Oggetto: Verbale di sopralluogo tenutosi nel Plant di Pratola Serra il 15-marzo-2024.

OP 120 ISOLA -- 2000031327 OP 120

Lay-out attuale

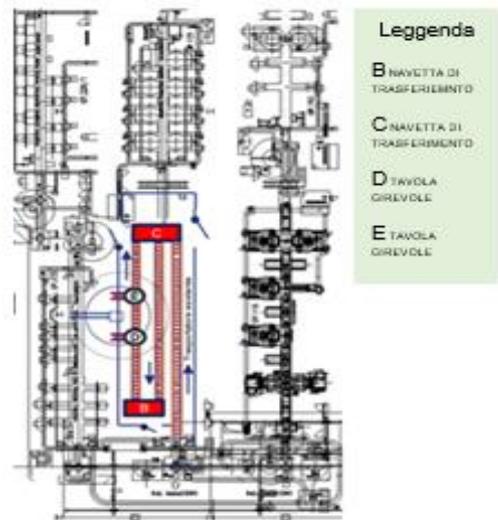
3. L'area dei trasportatori op 120/125 non dovrà più essere configurata **con 3 navette ma con 2**. La navetta "A" dovrà essere eliminata da ciclo, Ci dovrà essere solo la navetta "C" che si sposterà su tutti e 3 i trasportatori e all'ingresso del trasportatore op 125, restando in essere la possibilità di far transitare i basamenti dall'uscita dell'ascensore all'ingresso op 125 attraverso il transito dei basamenti dal trasportatore uscita ascensore sottopasso (ciclo degradato).

15. Lay-out (di massima)
